NOTE TECHNIQUE N° 401 LB du 20/11/2009

OBJET : Lave-linge Top de 5 et 6 kg, Série PR2003, fabriqué par Mayc - Espagne :
Nouveau bac à lessive et nouvelle électrovanne de remplissage d'eau.

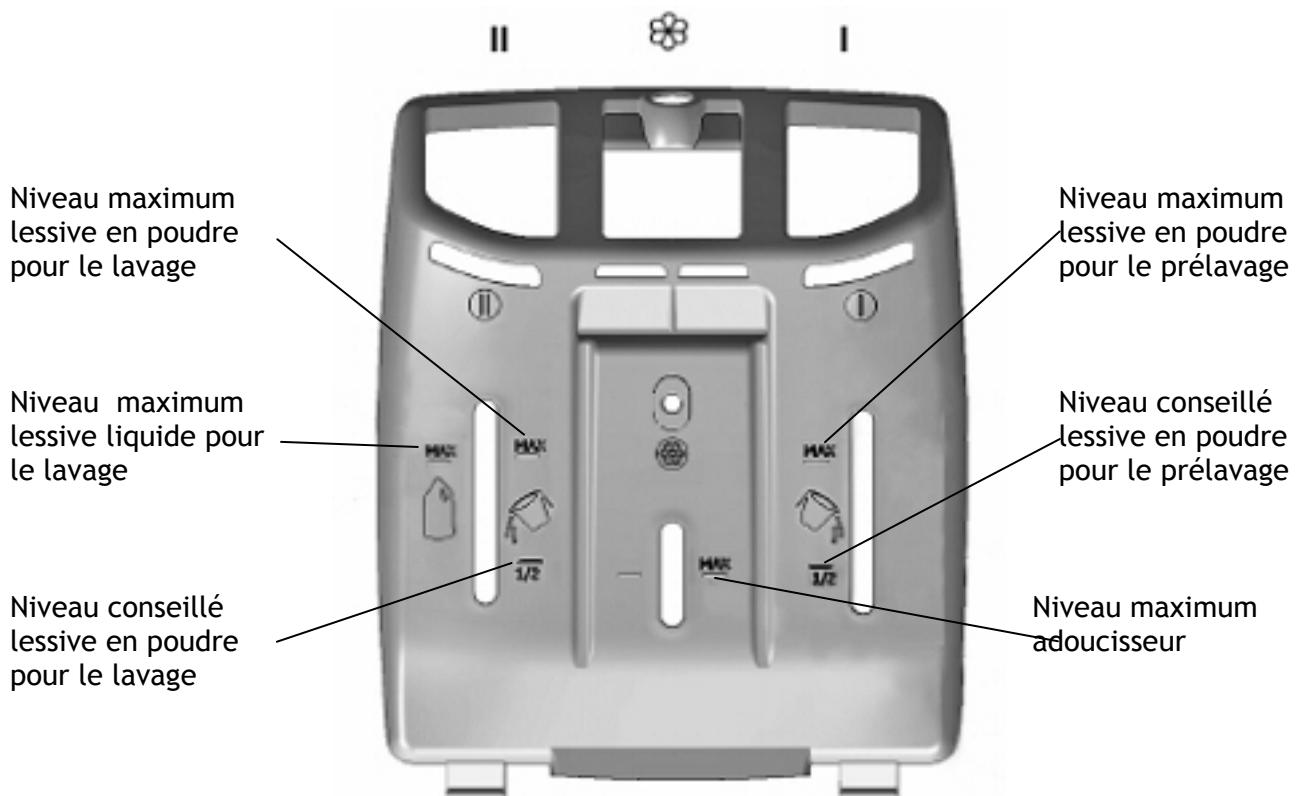
A partir de la date de fabrication **0937** (figurant sur la plaque signalétique) tous les codes des bacs à lessive utilisés jusqu'alors ont été unifiés en un seul code correspondant au nouveau bac à lessive. Sommes passés du bac à lessive 4 compartiments existant dans 3 versions différentes en fonction de la marque du lave-linge, au bac à lessive actuel, à 3 compartiments et existant en une seule version, utilisée par toutes les marques de notre groupe (cf. schémas ci-dessous).

Bac à lessive **4 compartiments**
utilisé **jusqu'à** la date : **0937**

Bac à lessive **3 compartiments**
utilisé **depuis** la date : **0937**

Code 46002836 - Version Candy
Code 46002837 - Version Hoover / Otsein
Code 46003962 - Version TOP Vision

Code 46005155 - Valable pour toutes les marques.

Gias fournit, en pièces détachées, les deux modèles de bacs à lessive.

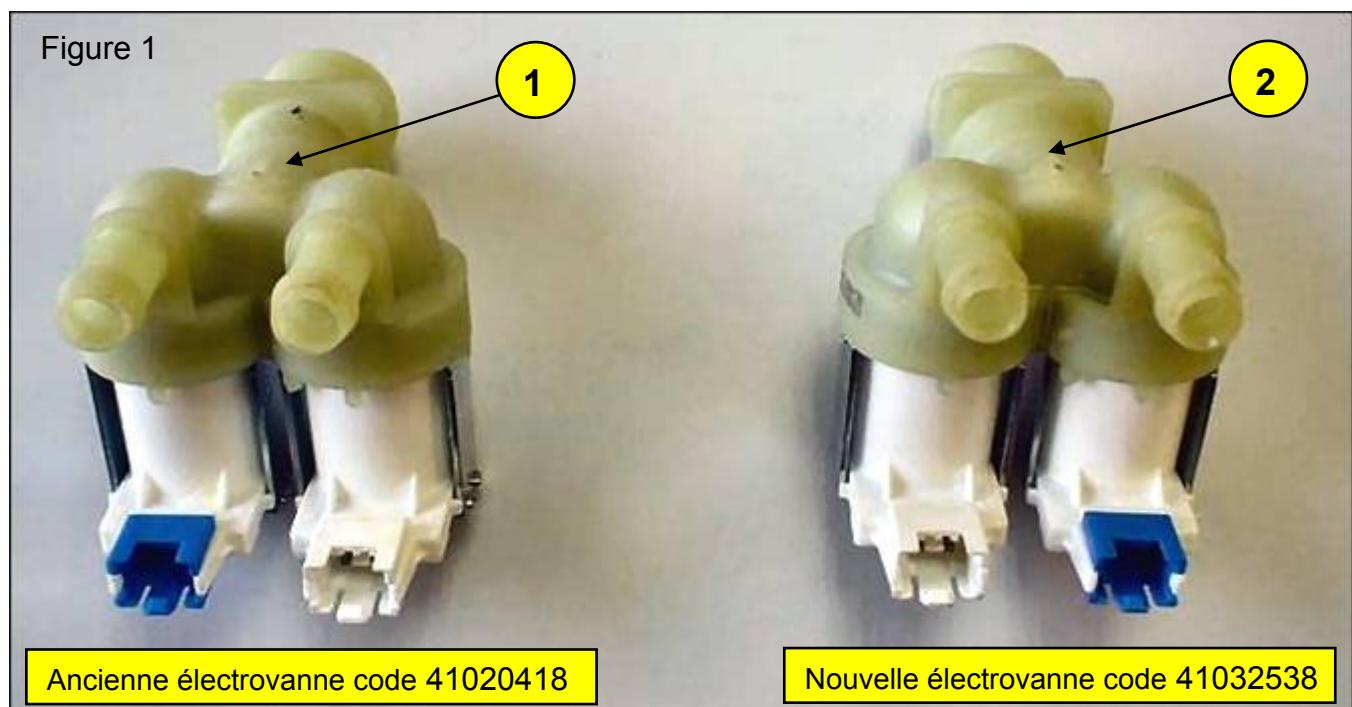
Le distributeur de lessive présente deux encoches correspondants aux niveaux « conseillé » et « maximum » :

- Conseillé (encoche inférieure) : Indique le niveau conseillé dans les compartiments de prélavage et lavage.
- Max. : Indique le niveau maximum qui ne doit pas être dépassé.
